LHCMS-CR/LHCFS-CR ミニクランプレバー - フラットタイプ **NEW** 仕様変更
[WEB 選定ナビ](#) [WEB CAD Download](#) [SUS](#) ステンレス
**LHCMS-CR****LHCFS-CR**

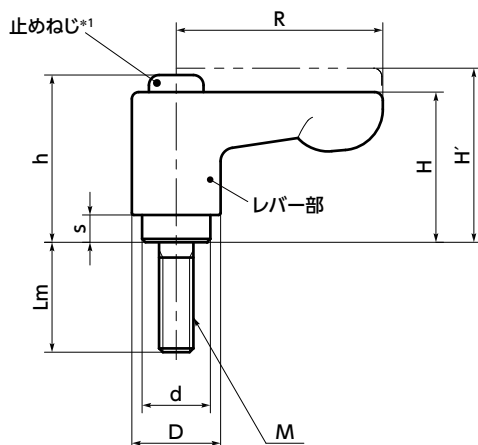
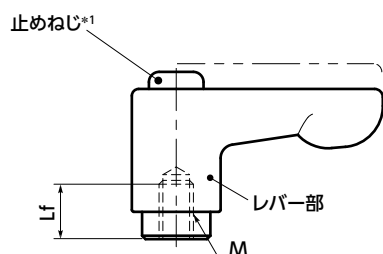
*1: 止めねじの頭の形を六角穴付きからヘキサロピュラ穴付きに変更しました。
